Název stavby/akce:	Doplnění závor na přejezdu P7806 v km 1,349 trati Opava východ - Hradec nad Moravicí			Označení (S-kód): S622000382
				Označení zhotovitele: 20-394.208
Název části:	Dokladová část			Označení části: E.1.6
Název objektu:	Ostatní stanoviska, posudky a výsledky jednání			Označení objektu/komplexu: -
Název přílohy:	-			Číslo přílohy: -
Název dílčí části přílohy:	-			Paré:
Kraj:	Katastrální území:	TUDU:		
Moravskoslezský	Víz. Textová část	Víz. Textová část		
Stupeň dokumentace:	Datum zpracování:	Formáty:	Měřítko:	
DUSP	15.10. 2021	xA4	-

NÁZEV AKCE, PŘEDMĚT JEDNÁNÍ	„Doplnění závor na přejezdu P7806 v km 1,349 trati Opava východ – Hradec nad Moravicí“ Vypořádání připomínek k projektové dokumentaci
DATUM	-
MÍSTO	SUDOP PRAHA a.s.
ÚČASTNÍCI	Dle prezenční listiny
ZAZNAMENAL(A)	Viz. text

NÁZEV AKCE, PŘEDMĚT JEDNÁNÍ	„Doplnění závor na přejezdu P7806 v km 1,349 trati Opava východ – Hradec nad Moravicí“ Vypořádání připomínek k projektové dokumentaci
DATUM	26.10. 2021
MÍSTO	-
ÚČASTNÍCI	-
ZAZNAMENAL(A)	Viz. text

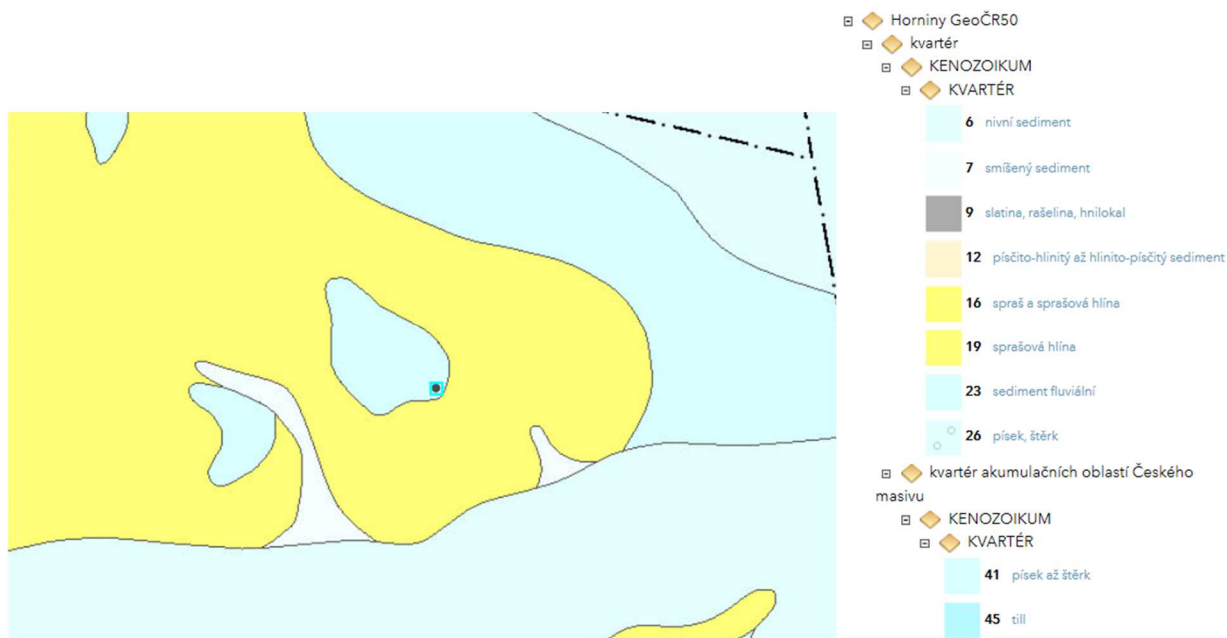
- Závorová břevna budou umístěna dle náčrtku prezentovaného na výrobní poradě, který je součástí tohoto zápisu. Vzhledem k zajištění údržby, je požadavek na vyosení břevna závor směřující k motorům sousední závor

- Na základě požadavku Ing. Klegy dojde k vychýlení závorových břevna chodníků tak, aby nebyly rovnoběžné se závorovými břevny přehrazující komunikaci. Tento požadavek vznikl z důvodu zajištění údržby motorových pohonů. Toto GP však nedoporučuje, vzhledem k tomu, že to může přinášet nebezpečný stav pro chodce, ale i vlastní udržující pracovníky.
